אשכול פיס (מקיף א')

'מורדי הגטאות אשדוד רובע ב

סיכום מבדקי שנת-מבדקי בטיחות מנהל חינוך

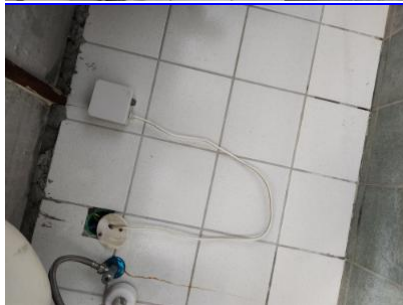
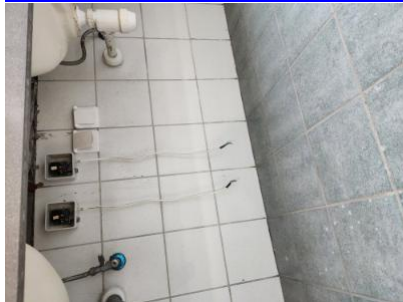
בקיר החיצונית: שקע לא מוגן מים / שקע לא תקין. שקע חשמל יצא ממקומו. חוטי חשמל גלויים. מפסק לא תקין/ לא מחובר - - - -
קיר חיצוני בחצר החיצונית- מול הכניסה של מבנה האשכול. גם בשירותי -במקומו הייעודי בשירותי הבנים. חוטי חשמל חשופים מתחת לכיורים באגפי השירותים. סכנת התחשמלות
9.5-17/2/2023 13: 13 מפסקים ושקעים.- כל אביזרי החשמל יהיו שלמים ומקובעים למקומם-0-הבנים

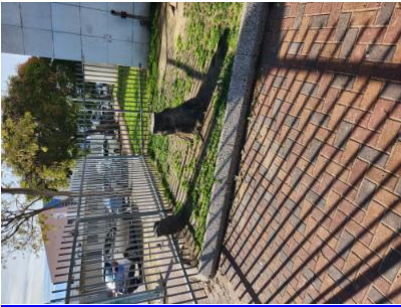
-יסטופר לא תקין/ קיים בדלת הכניסה של מעבדה ה'. מגן אצבעות לא מותקן בדלת המעבר בין שתי המעבדות ליד מעבדה א- - -
הדלתות תצוידנה באבזר או באבזרים לצורך המטרות הבאות: א. מגן אצבעות בשני צידי הצירים באזורים שבהם יש אפשרות להילכדות אצבעות. ב. האטת 1-מעבדה ה'. מעבדה א
אגף הדלת במהלך סגירתו. ג. מעצור דלת במצב פתוח. האבזר יותקן בקיר, בגובה אגף הדלת ולא ברצפה. ד. במקלט ובמרחב מוגן יש להתקין מגן אצבעות ואלמנט קיבוע שיותאם לדלת.
5.23-17/2/2023 13: 28 דלתות קלות של שירותים נדרשת הגנה מתאימה ה. בדלתות קלות של שירותים נדרשת הגנה מתאימה
